Granskningsutlåtande Detaljplan för Gengasen 4 i stadsdelen Örby i Stockholm Dp 2013-14468

Planen syftar till att möjliggöra fler bostäder och lokaler i Örby centrum. Planförslaget skickades ut för granskning 2016-05-25 – 2016-06-27. Under granskningen har 13 yttranden inkommit. Flertalet remissinstanser har ingen erinran mot planförslaget. De flesta sakägare och övriga boende som framfört synpunkter önskar att bebyggelsen ska bli lägre och inte skymma Örby skola samt att det är för få parkeringsplatser för bilar.

Sektion genom Sköldingevägen mot norr, planerad bebyggelse till vänster och Örby skola till höger. Plushöjder illustrerar plankartans maximala nockhöjder samt skolans nockhöjd. (Bild: Lindberg Stenberg Arkitekter)

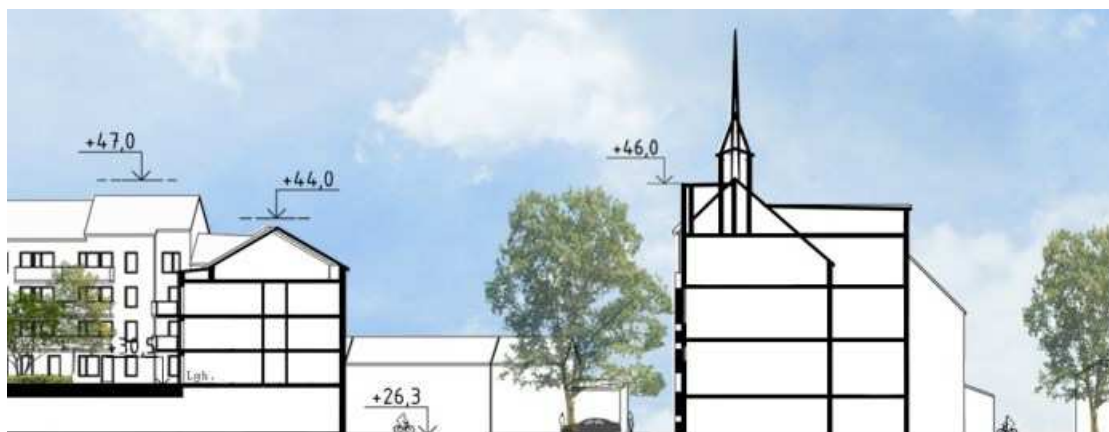
3. Fyra våningar är för högt för ett villasamhälle som Örby, tre våningar borde vara max höjd.
4. Det nytillkomna huset som inte har varit på samråd kommer att skymma lägenheterna med fönster mot gården. Dagsljuset är även i dagens läge knappt i dessa lägenheter och detta har inte utretts ordentligt.

1. Bygg gärna, men inte så högt. Varför ett sjuvåningshus och varför bygga högre än skolan? Håll nere till max 4 våningar så vi får ha kvar känslan av en villastad.
2. Vi har inget av service i Örby utan vi är hänvisade till området runt oss, där det också förtätas så mycket.

Efter detaljplanens samrådsförslag har höjderna på tillkommande bebyggelse bearbetats. Planerad bebyggelse längs Sködingevägen har anpassats i höjd för att underordna sig skolans höjd.

Bebyggelsen inne i kvarteret Gengasen har justerats från sju till fem våningar samt integrerats med kringgårdande bebyggelse för att bilda en kvartersform. Nockhöjder på plankartan reglerar planerad bebyggelses högsta höjd.

Kontoret bedömer att planförslaget med fyra- till femvåningsbebyggelse i kvarteret Gengasen ger en nutida fortsättning av den småstadskänsla som befintlig bebyggelse längs Gamla Huddingevägen förmedlar, samtidigt som höjden visar att Örbys tyngdpunkt och lokala centrum finns här.

Plankarta med rödmarkerat område som utgår.

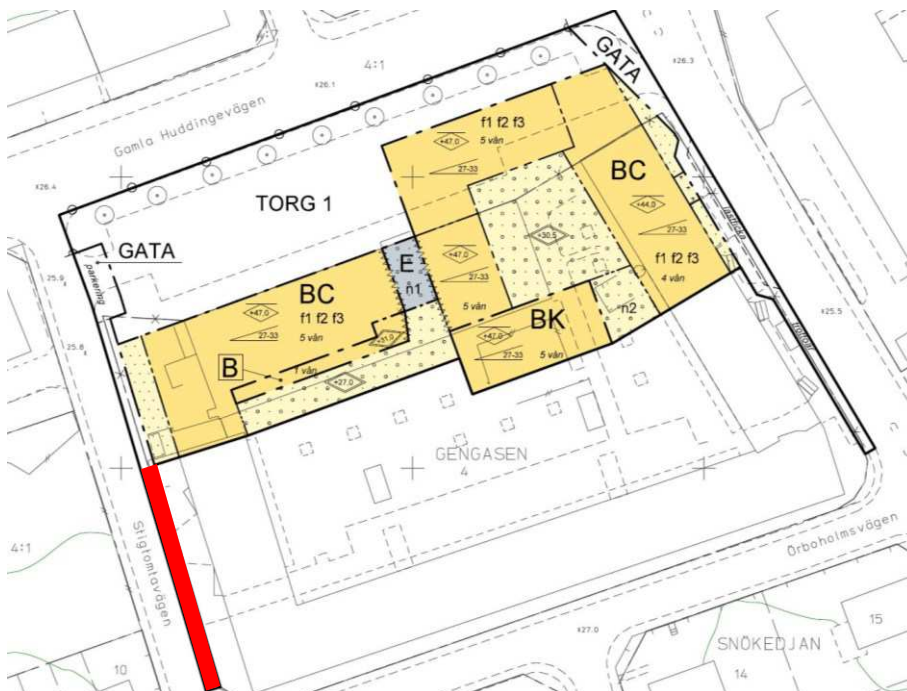
Projektets ekonomi föranleder att en mindre del av planområdet undantas. Förändringen innebär att en breddning av befintlig gångbana på kvarteret Gengasens västra sida inte är aktuell i genomförandet av denna detaljplan.

- *Område med användningen GATA väster om kvarteret Gengasen 4 markerat med röd färg nedan utgår*

Kontoret bedömer att denna ändring av planen inte är väsentlig, då den inte påverkar miljön inom planområdet eller har påtaglig betydelse för sakägare eller andra i närområdet.
